**0007** Informacja Serwisu Technicznego

Dotyczy:	<b>61-27005-30</b>
Produkt:	Mercedes Benz
Typ:	6-cylindrowy typoszereg silników OM 603
Kod silnika:	OM 603.912/913/931/960/961/963

**Wzmocnienie metalowe uszczelki  
głowicy cylindra Mercedes Benz OM  
603 61-27005-30 / -40 / -50**

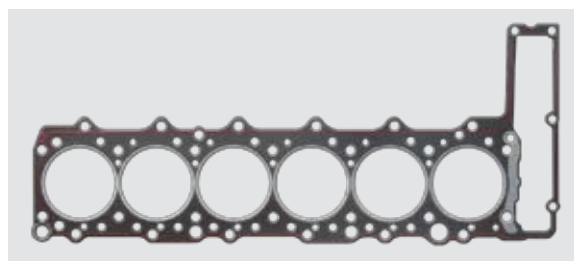
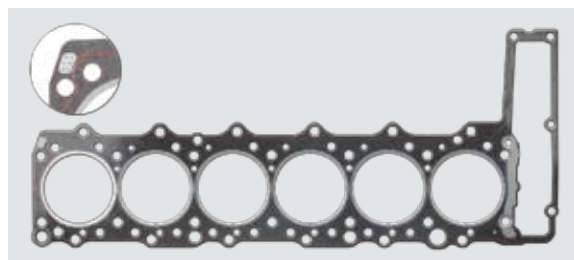
Uszczelka głowicy cylindra 61-27005-30 została zastąpiona przez 61-27005-40. W tej nowej wersji zostało zastosowane dodatkowe wzmocnienie metalowe w celu polepszenia trwałości materiału szczególnie w silnikach o dużym przebiegu.
